3月16日地震発生後の福島第一原子力発電所の 状況について

2022年9月12日

東京電力ホールディングス株式会社

3月16日地震に関する過去のコメント回答

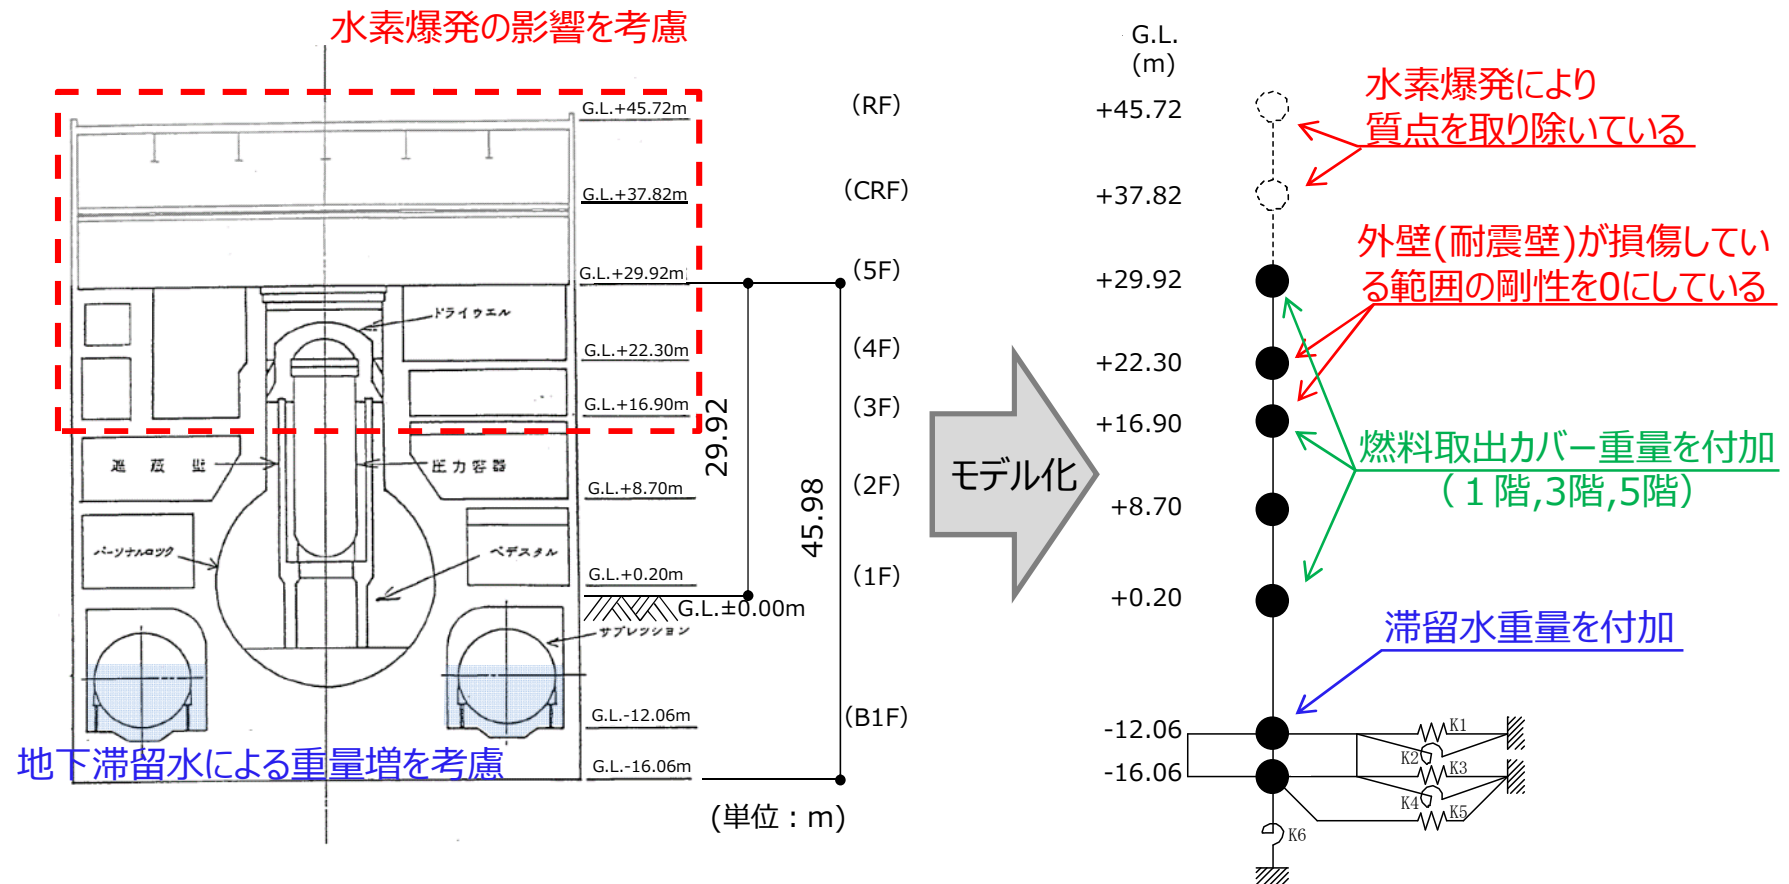
第99回でのコメント

3号機について、建屋解析モデルに 3月16日地震の波を入力して、建屋の応答解析結果と実際の建屋応答との比較・分析を行うこと（第99回）

今回、追加回答

第100回でお示した3月16日地震のはざとり波を用いて3号機原子炉建屋の地震応答解析を行い、地震計から得られた観測記録と解析結果を比較を実施した。詳細はスライド5～7に示す

地震計設置イメージ図

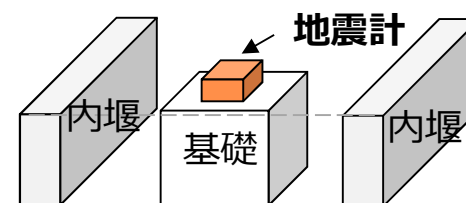
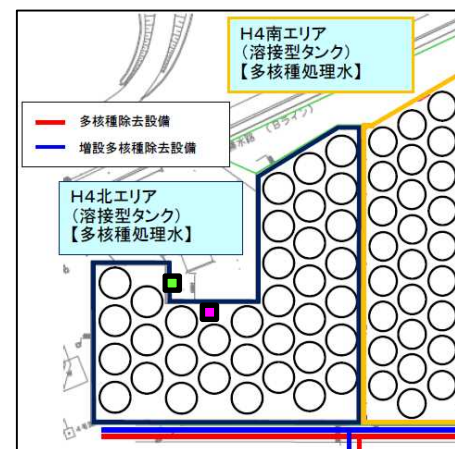
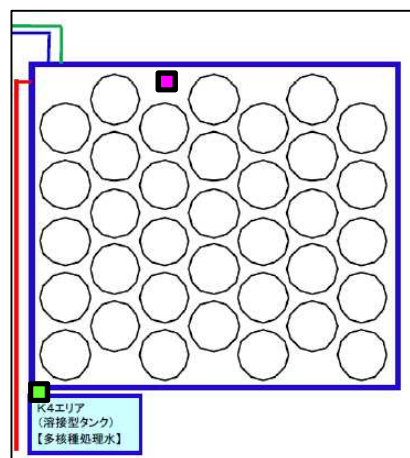
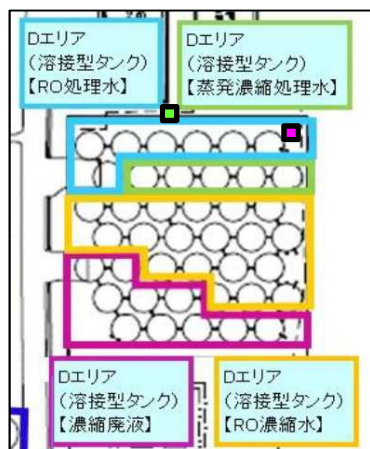
第99回でのコメント

- ・Dエリアタンクの地震計と同様な設置方法となっている地震計について、タンクの接地面の地震動が適切に把握できるよう、早急に設置場所を見直すこと（規制庁）

- ・Dエリア、H4北エリアおよびK4エリアの地震計について、堰側面から堰内基礎上に設置場所の見直しを行う設置は2022年8月完了予定

- ・設置場所見直しに関し規制庁殿に確認頂いた後、現地作業を8月より実施
- ・8月31日に移設を完了し、同日より試運用開始
- ・測定及び通信状況などについて問題が無いことを確認し、9月6日より運用開始
- ・今後、通信の有線化等の信頼性向上対策も取り組む

内堰外側に設置時

内堰基礎部に設置後

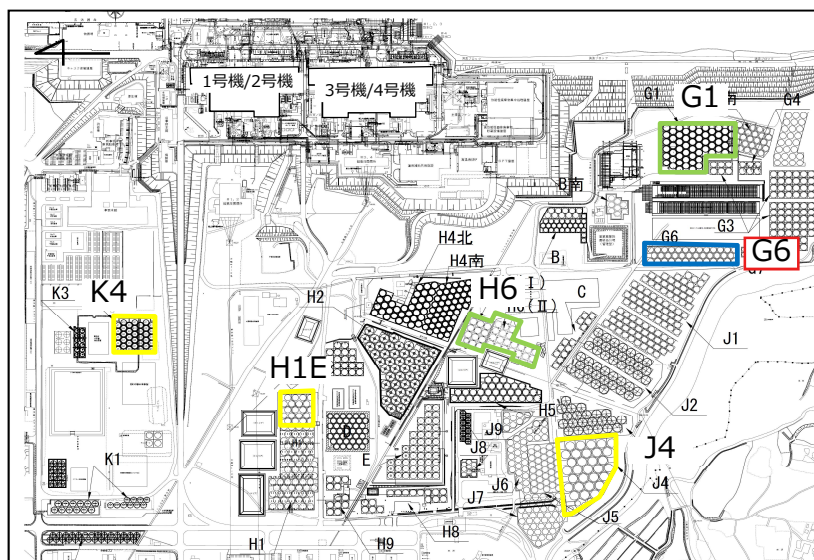
第99回でのコメント（抜粋）

- ・3月16日地震と2月13日地震影響をよく整理し、毎回発生するタンク内水位計の機能喪失などに対して、できる限り対策を講ずること（高坂オブザーバー）
- ※第100回で「設計上の対策をすること」とコメントあり

- ・予備品の追加確保および復旧手順の整備により当日中の復旧完了ができた
- ・指示不良が生じた要因の深掘りを行い特定エリア、水位計の型式において故障が生じていることが確認できたため2022年度内目途で型式変更予定

- ・2回の地震で故障が確認された水位計は、主にG6エリアの非接液式A社水位計。なお、A社水位計は、G1やH6でもそれぞれ数十台使用しているが、2回の地震においてG1やH6では故障の発生は無い
- ・2月13日地震で故障したG6エリアのA社水位計は非接液式C社水位計へ交換しており、3月16日地震では故障は発生していない
- ・故障したA社水位計を複数台調査し、いずれも水位計内部に類似の不具合を確認している（故障の原因特定）
- ・よって、これまで故障しなかったG6エリアの残りのA社水位計も、今年度中にC社水位計へ交換する（設計上の対策）
